標 題 パワーステアリングのペーンポンプロータ取り付け要領訂正のお知らせ

下記修理書（修理書／追補版）について、パワーステアリングペーンポンプ組み付け要領に誤記がありましたので訂正いたします。

### ベーンポンプロータ取り付け

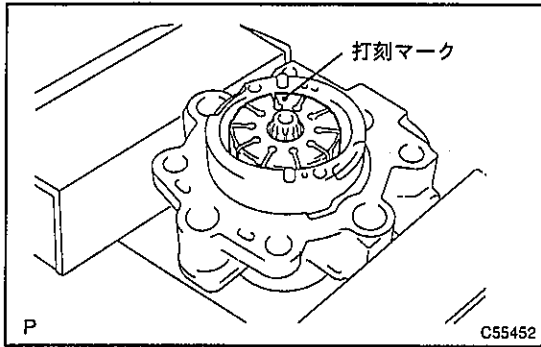
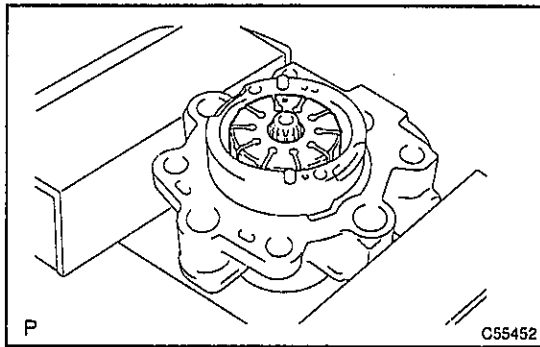
### 変更前)

- ベーンポンプロータ取り付け  
(a) ローターの打刻マークがある面を上側にして取り付ける。

### 変更後)

(参考)

- ・ローターの片面に打刻マークはあるが、ローターに取り付け方向性はない。

### 注意

ローター打刻マークを合わせる必要のないベーンポンプロータは、今回お知らせした車種（エンジン）に限ります。
